ACTA No. 998 del 2025

PROYECTO DENOMINADO “UPME 03-2010 Subestación Chivor II y Norte 230 KV y Líneas de Transmisión Asociadas”

EXPEDIENTE: LAV0044-00-2016

TITULAR DEL INSTRUMENTO DE MANEJO Y CONTROL AMBIENTAL: GRUPO ENERGIA BOGOTÁ S.A. E.S.P.

Diagrama de Gibbs muestras Tabio 68 M1 y Tabio 68 M2

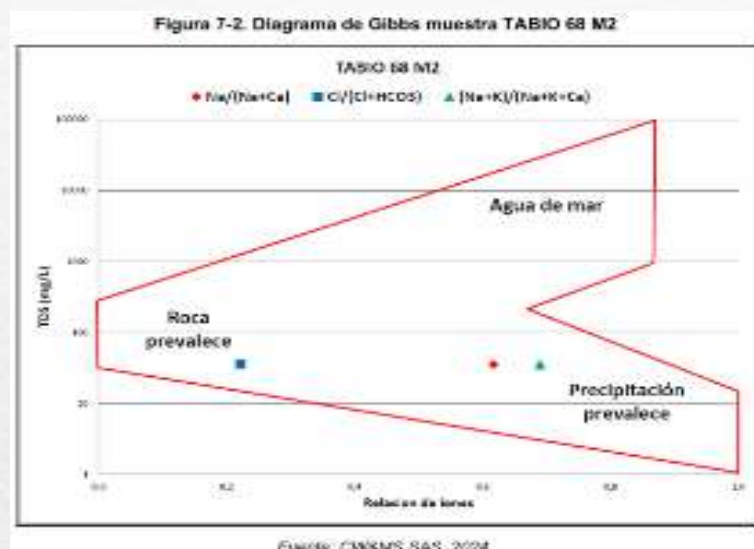
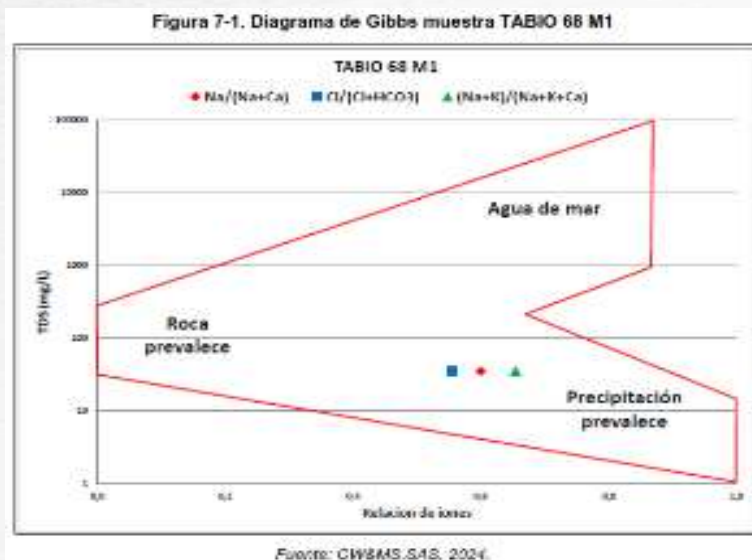
“Para dar cumplimiento a este requerimiento, es importante mencionar que se ha venido trabajando con el propietario del sitio de torre, atendiendo los requerimientos que este ha planteado para poder adelantar estudios puntuales — magnetoteléuticos y físico – químicos — orientados a la caracterización de los puntos de manantial identificados en la zona. Estos estudios son necesarios para establecer las rondas hídricas y plantear los posibles movimientos y alternativas para la ubicación de la torre.

Error! Bookmark not defined.

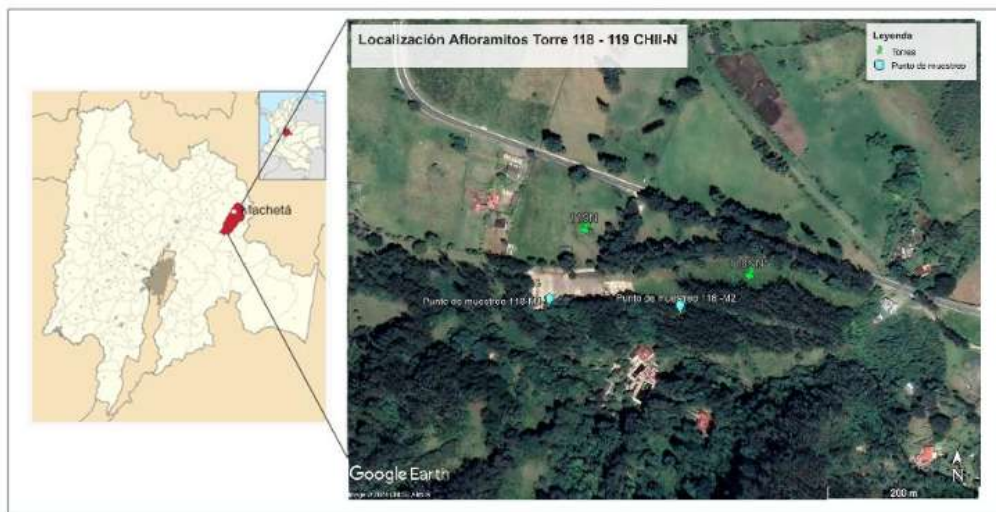
Error! Bookmark not defined.
